# SERVICE-INFO

## Zamjena zateznog ramena Kat. Br. 534 0062 20 za Kat. Br. 534 0340 10 za vozila Mercedes Actros

**INA 0047**

**Slika 1:** 534 0062 20  
(zamijenjena izvedba)

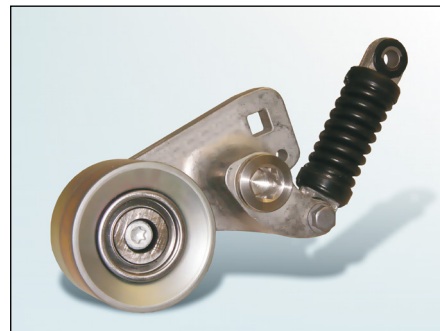
Zatezno rame Kat. Br. 534 0062 20 (slika 1) za natezanje remena više se ne isporučuje i zamijenjeno je artiklom Kat. br. 534 0340 10 (slika 2).

Osnovne razlike između dvije izvedbe su: Nova rolica sa poboljšanim osobinama vođenja (izravnavanja) i pojačana bazna zaštitna ploča.
